*Ministero dell' Ambiente  
e della Sicurezza Energetica*

**Oggetto: [ID: 11255] Valutazione preliminare ai sensi dell'art.6, comma 9 bis del D.Lgs. 152/2006. Progetto di Realizzazione di due svincoli, indicati come innesti provvisori, all'autostrada A18, relativi alla linea ferroviaria Catania - Messina - Raddoppio Ferroviario Tratta Giampileri - Fiumefreddo - Lotto 2: Taormina – Giampileri. Nota tecnica.**

Fig. 6 – Aree protette: a sinistra svincolo Nizza di Sicilia, a destra svincolo Sant'Alessio Siculo (Fonte: Lista di Controllo)

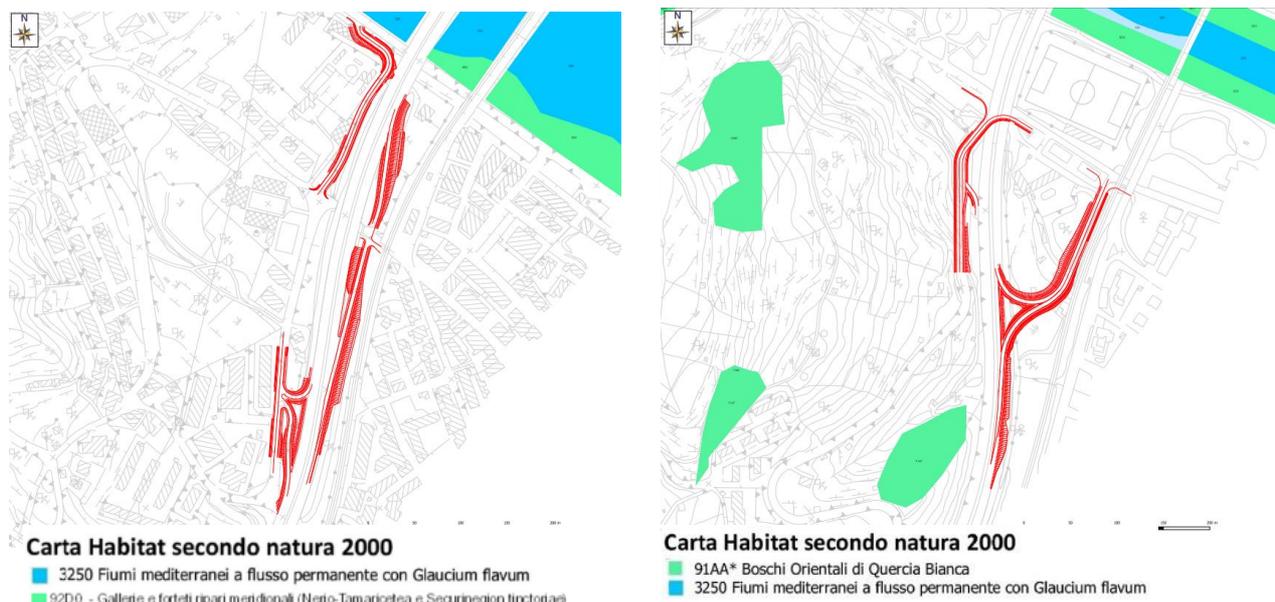
- al punto 4 “Riserve e parchi naturali, zone classificate o protette ai sensi della normativa nazionale (L. 394/1991), zone classificate o protette dalla normativa comunitaria (siti della Rete Natura 2000, direttive 2009/147/CE e 92/43/CEE)”, entrambe i siti non ricadono in aree individuate nella rete Natura 2000 Fig. 6:
  - Innesto Comune di Nizza di Sicilia dista circa 0,008 km dalla zona classificata come “3250 Fiumi mediterranei a flusso permanente con *Glaucium flavum*”;
  - Innesto Comune di Sant’Alessio Siculo dista circa 0,037 km dalla zona classificata come “91AA\* Boschi Orientali di Quercia Bianca”
